INFORME TÈCNIC RELATIU A

NECESSITAT DE LA NOVA SUBESTACIÓ RIUDARENES 400 kV AMB ALIMENTACIÓ DE LA LÍNIA EXISTENT VIC-BESCANÓ 400 kV

Comissió d'Acció
Climàtica
15/06/2022

NECESSITATS: Alimentació eix ferroviari (segons reunions)

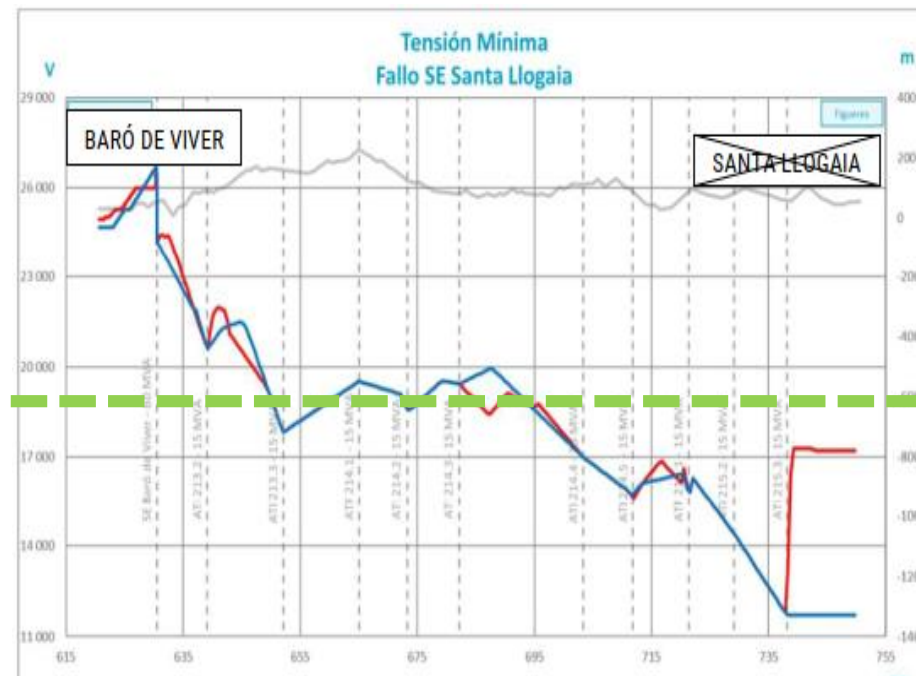
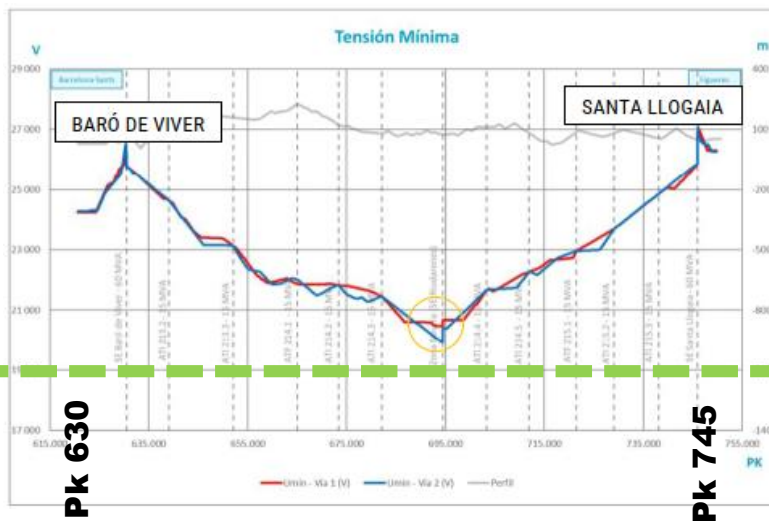
- Situació des del 2017 (Abans hi havia St Celoni provisional)
- Tensió nominal del sistema: 25 kV
- Tensió mínima permanent admissible en catenària (UNE-EN 50 163): 19 kV

Umin
19 kV

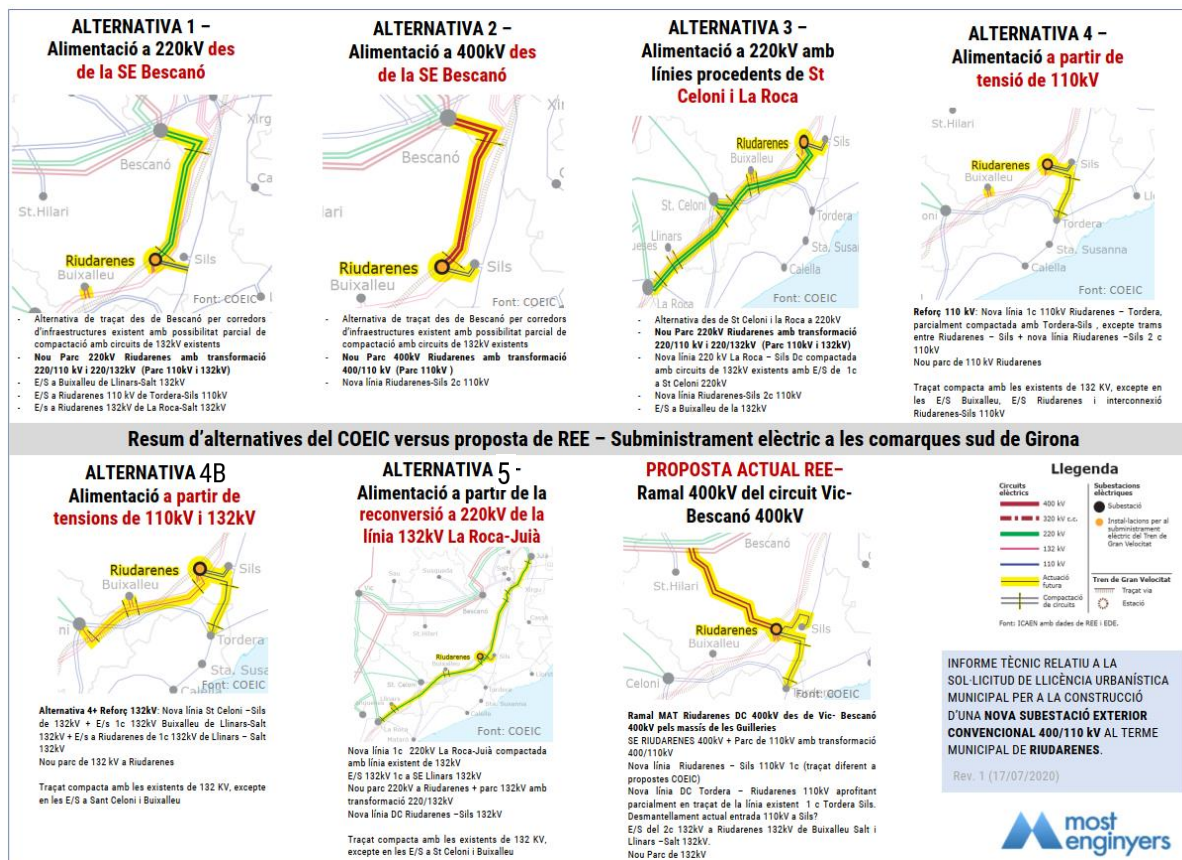
Alternativa 1. Doble Circuit (DC) a **220 kV**, des de la subestació de **BESCANÓ**

Alternativa 2. DC a **400 kV**, des de la subestació de **BESCANÓ**

Alternativa 3. DC a **220 kV**, des de les subestacions de **La Roca i Sant Celoni**.

Alternativa 4. Reforç de línies de **110 kV**

Alternativa 4B. Alternativa 4+ reforç de línies de **132 kV**, directament connectats a les subestacions de **Juià, Sant Celoni i La Roca**

Alternativa 5. Transformant a **220 kV** la línia a 132 kV entre les subestacions **Juià i La Roca**

ALTERNATIVES DE REFORÇ DE LA XARXA DE DISTRIBUICIÓ → Presenten DIFICULTATS en complir requeriments TAV (COEIC 2017)

Estudi UPM (Universidad de Madrid)/ADIF

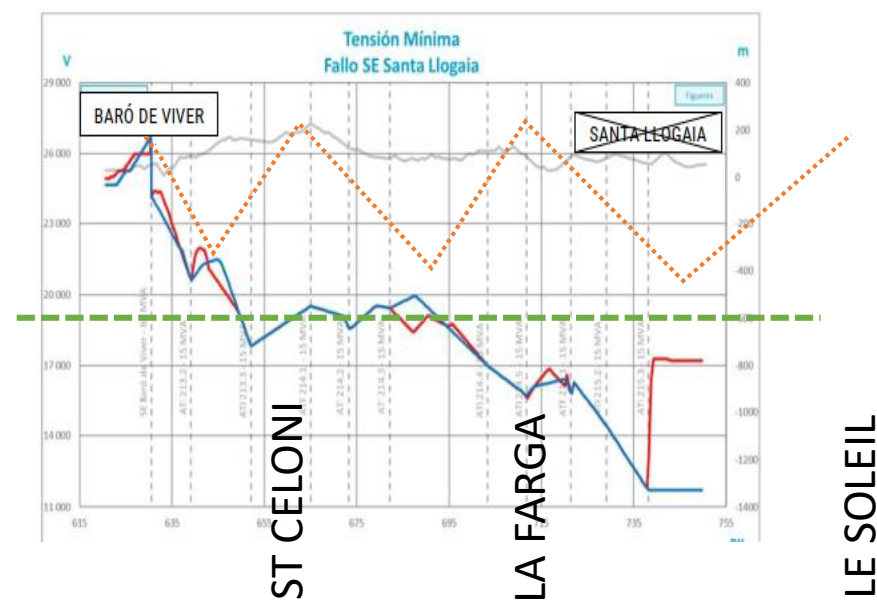
1 comboi/15 min -- Màxim de 2 combois alimentats per la mateixa SE

Pmax MVA 1 c/15 minuts	P max punta
Baró del Viver	Riudarenes	(costat Barcelona)	37	45
Riudarenes	Sta Llogaia	(Costat Girona)	61	80

54MVA /pcc 95% 7000MVA					
	Subestacions de Tracció AVE					
	Baró del Viver 220kV	St Celoni (prov.) 220kV	RIUDARENES 400kV	La Farga 400kV	Sta Llogaia 400kV	Perpinyà-Le Soleil 220kV
2013-2017	45 km	105 km				
2017	117 km				49 km	
Projectat	65 km		52 km		49 km	
Proposta COEIC	45 km	56 km		20 km	49 km

REFORÇ DE LA DISTRIBUCIÓ (suggeriments)

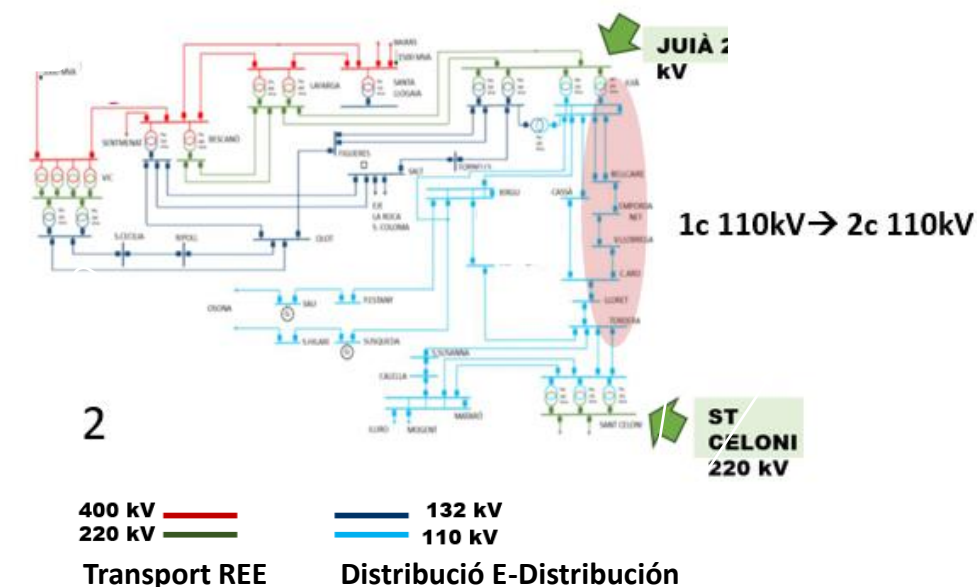
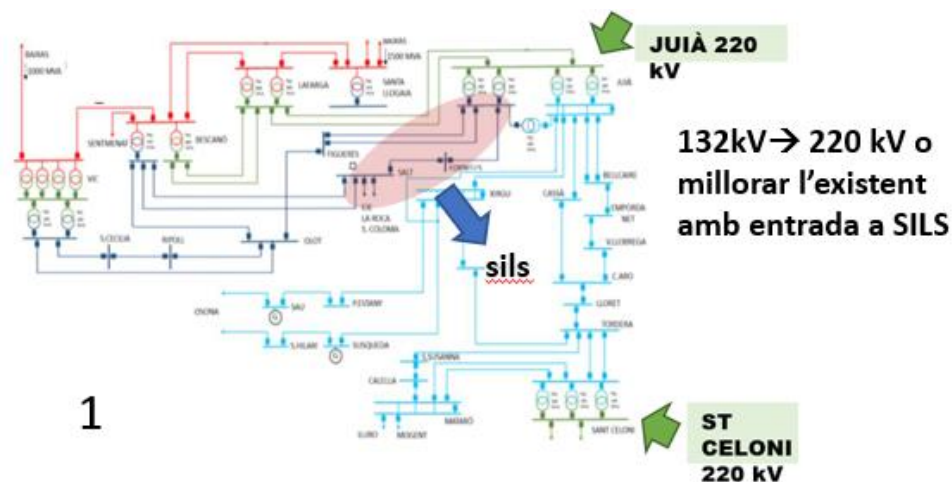
- 1) Repotenciar/Realignar La ROCA-SALT-JUIÀ 132Kv o convertir-la a 220kv amb nova entrada a SILS (Transf. 132 o 220→110 kv)
- 2) Ampliar a DC JUIÀ-TORDERA 110kv

No es corresponen amb les alternatives plantejades pel COEIC 2016 ja que ja NO es considera necessària l'alimentació del TAV per RIUDARENES.

→ A validar per E-Distribució
